改善箇所説明図

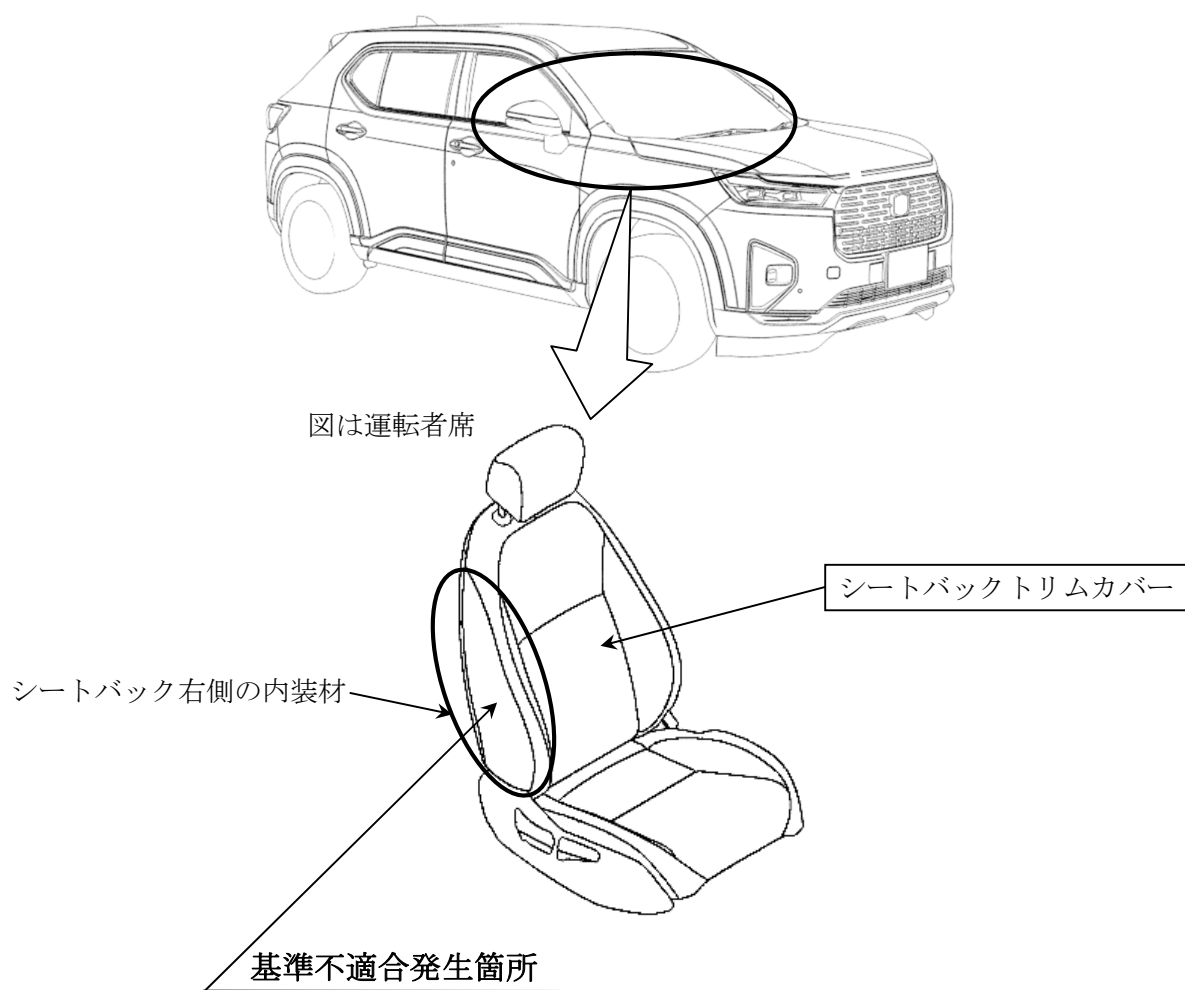
運転者席シートバック右側の内装材及び助手席シートバック左側の内装材において、表皮材料の選定が不適切なため、燃焼試験時に基準に定められているよりも速い速度で延焼し、保安基準に適合しない。

全車両、運転者席側及び助手席側のシートバックトリムカバーを対策品と交換する。

注： は交換する部品を示す。

識別：車台番号打刻の下一桁目上部に黄色ペイントを塗布する。
